Assunto: **CAMPANHA DE CHAMAMENTO "RECALL"**

VEÍCULO: KIA/CARNIVAL

**COMPONENTE AFETADO: UNIDADE ELETRÔNICA DE COMANDO DAS
PORTAS DESLIZANTES AUTOMÁTICAS**

CARNIVAL (YP) Critério de reversão excessivo da porta deslizante elétrica

[Porta Deslizante Elétrica]

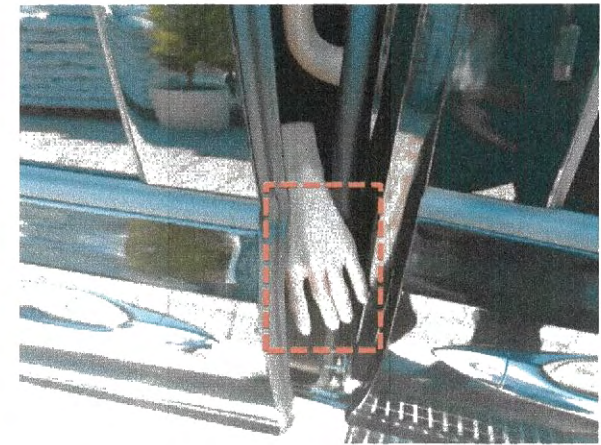
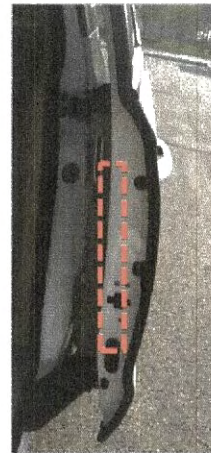
1. Sintoma

- Há riscos de lesões caso a PSD não possa reverter a trajetória intermitentemente ao detectar uma obstrução na porta interna quando deslizando a porta para fechá-la.

2. Causa

- Ajuste excessivo do critério de reversão da PSD.

3. Melhoria

- Melhora da lógica do módulo da PSD (redução do padrão de reversão) :

4. Reparo em campo

- Recall
 - Período afetado: 17/06/2014 a 03/05/2018
 - Veículos afetados: 458 unidades
 - Região Brasil : TODAS
 - Método de reparo: Atualização da lógica do software da PSD.
